DEMANDE D'AUTORISATION D'EXPLOITER POUR LA CREATION D'UNE  
UNITE DE VALORISATION DE DECHETS NON DANGEREUX  
BORDERES-SUR-L'Echez (65)

**Mémoire en réponse  
à la Commission d'Enquête**

**PROJET UTV65  
MEMOIRE EN REPONSE  
A LA COMMISSION ENQUETE**

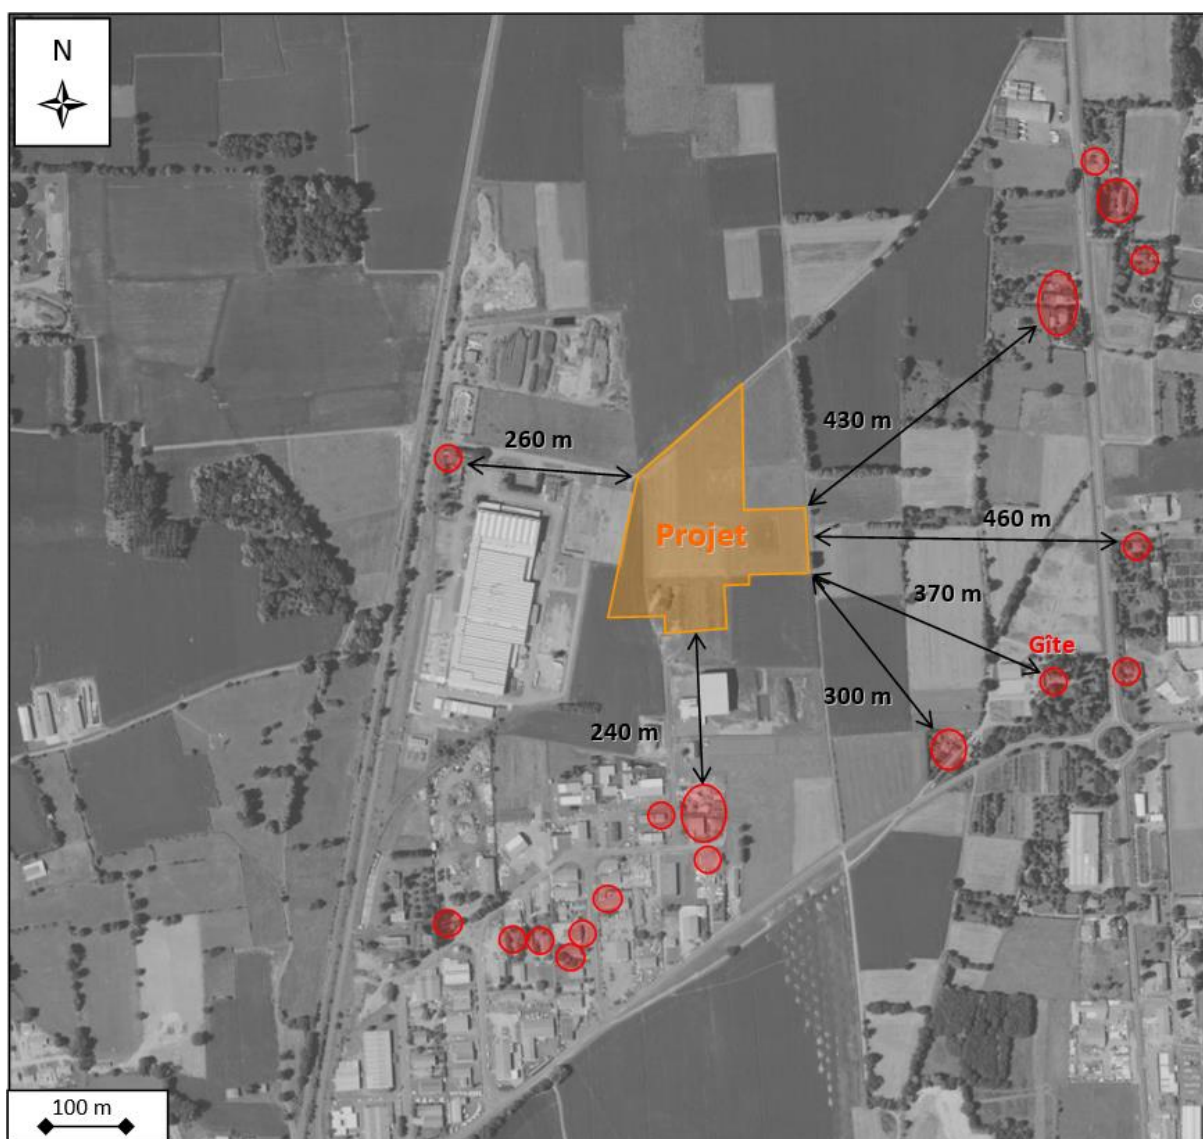
*Les craintes de dégradation du cadre de vie sont-elles fondées?*

Ces craintes ne sont aucunement fondées dans les conditions actuelles d'occupation du site et de ses environs, quel que soit le secteur géographique que l'on considère :

- le terrain lui-même est une parcelle agricole nue au sein d'un très vaste ensemble dominé par la maïsiculture, au paysage monotone ponctué de rares arbres et par des bâtiments industriels de grandes dimensions qui annoncent l'aménagement souhaité par le plan d'urbanisme pour le secteur. Il constitue très occasionnellement le cadre de vie professionnel des agriculteurs pendant les travaux des champs et des salariés du secteur lors des déplacements domicile-travail, il n'est aujourd'hui le cadre d'aucun loisir. On ne peut donc pas raisonnablement le considérer comme un « cadre de vie », concept qui relève des zones habitées détaillées aux points suivants.

- Les premiers riverains le long de la Route de Bordeaux ne disposent d'aucune visibilité sur le terrain, car ils en sont distants plus de 400 m et puisque tous les écrans arborés du secteur se trouvent précisément entre cet axe et le terrain. Les calculs d'impact indiquent pour ce secteur :
